正誤表

MB91270 Series ハードウェアマニュアル 第2版(CM71-10128-2)に対する正誤表です。

MB91270 Series

ハードウェアマニュアル

図 1 :

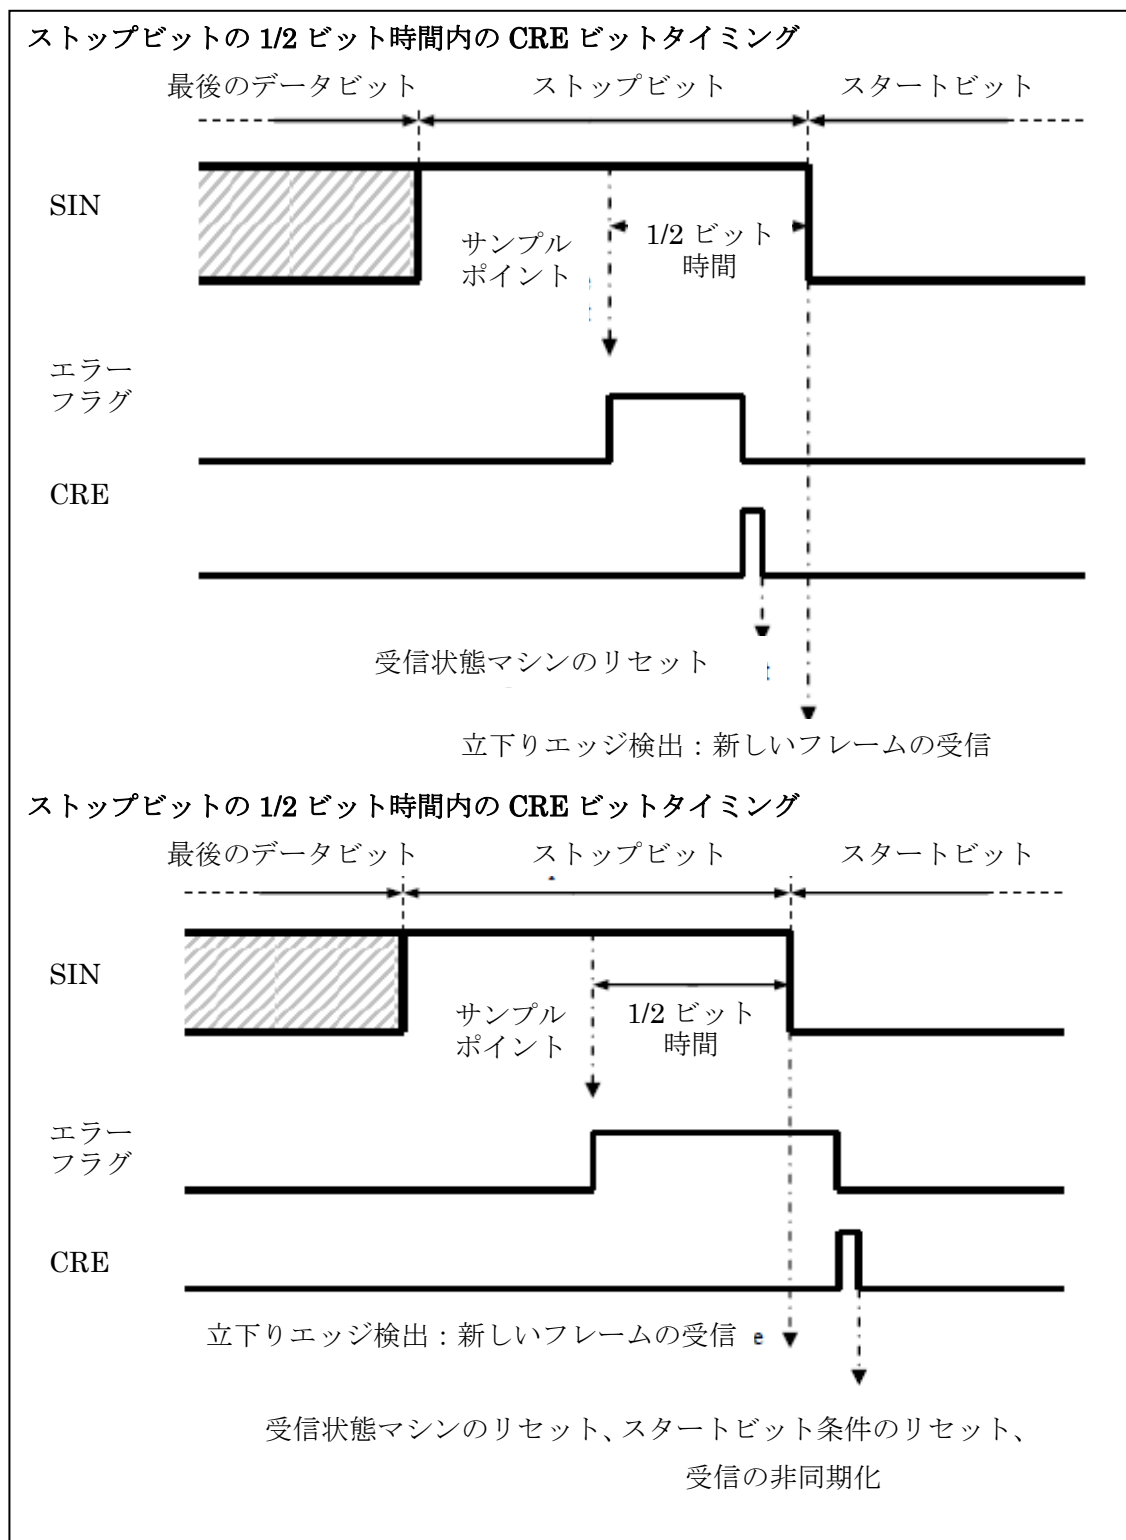
- 1) CRE は受信状態マシンをリセットし、SINn の次の立下りエッジが新しいバイトの受信を開始します (図 1)。

よってデータストリームの非同期化を防ぐために、半分のビット時間内でエラー受信後すぐに CRE ビットを設定するか (図 2)、またはエラー受信後、SINn がアイドル状態時にアプリケーション依存時間待つてください。
